## Protokoll zur Sitzung der PG Villa Berg – Parkbegehung mit Planstatt Senner

vom 06.08.2020, 18:30 – 20:30 Uhr

## 1 Analyse Denkmal und Naturschutz

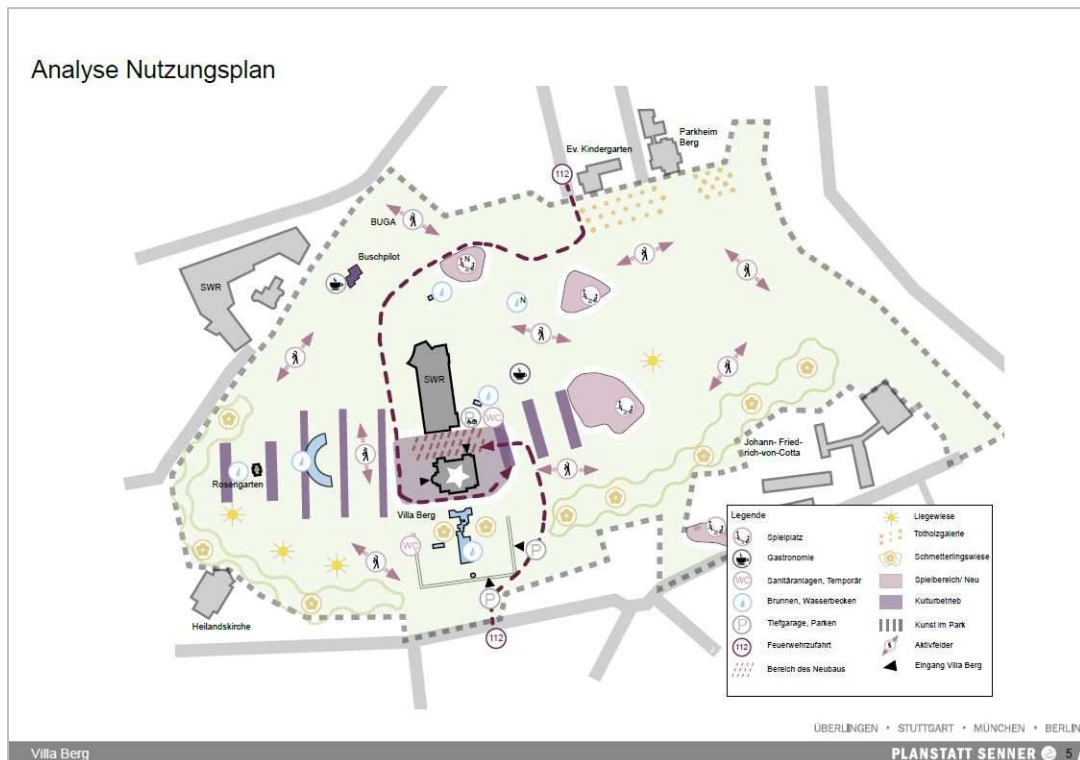
- Es fehlt eine Analyse mit Bezug zur Umgebung. Der Park darf nicht nur innerhalb der Grenzen betrachtet werden, sondern soll auch in seiner Verbindung mit der Umgebung entwickelt werden.
- Nach dem Abbruch des SWR-Gebäudes soll ein Teil davon bestehen bleiben. Das wirft die Frage auf, ob Baumpflanzungen dann überhaupt möglich sind und ob Restriktionen bzgl. der Bodenvor-

aussetzungen im Abschnitt BA 1 entstehen. Es wird erläutert, dass lediglich die Wände zur Hangsicherung bestehen bleiben und mit Schottermaterial aufgeschüttet werden. Es wird 1,60 m unter Oberkante Belag abgebrochen. Dies ist ausreichend für neue Baumpflanzungen im Bereich des Abbruchs.

### 4 Zeitschiene

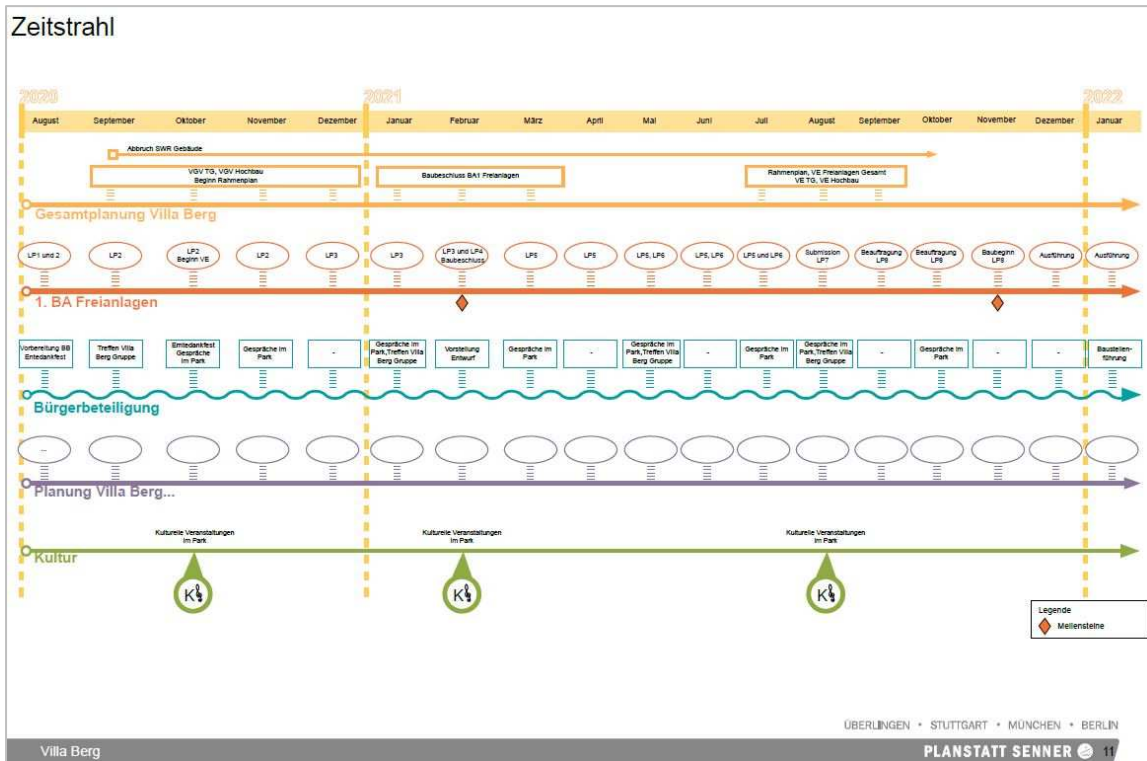
Die Beteiligungsformate werden mit der Projektgruppe abgestimmt. Der Zeitplan stellt eine erste Idee dar.
